Esquadrias de Alumínio - Ref Contrato 53/20225 mensagens

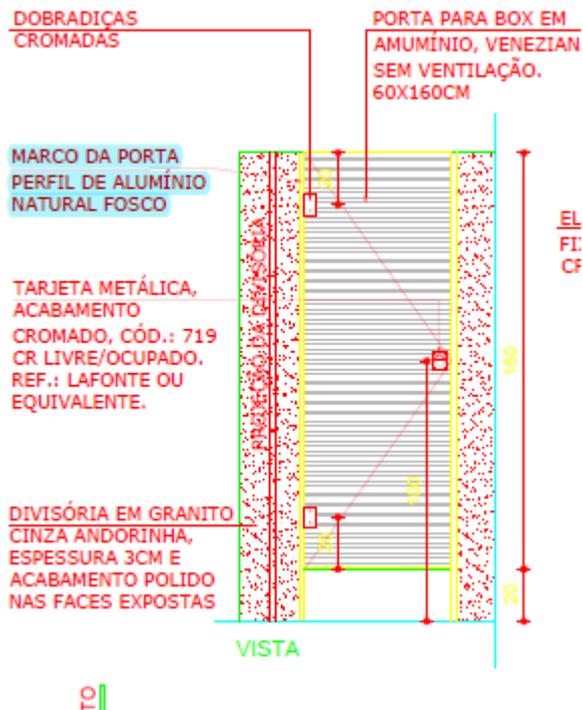
Só o Marco da Porta que esta especificado alumínio natural fosco, não poderia ser com acabamento brilhante, pois para área molhada seria recomendado alumínio brilhante que facilita na limpeza e não acumula mofo.

Considerando seus apontamentos, aprovo a execução em alumínio brilhante.
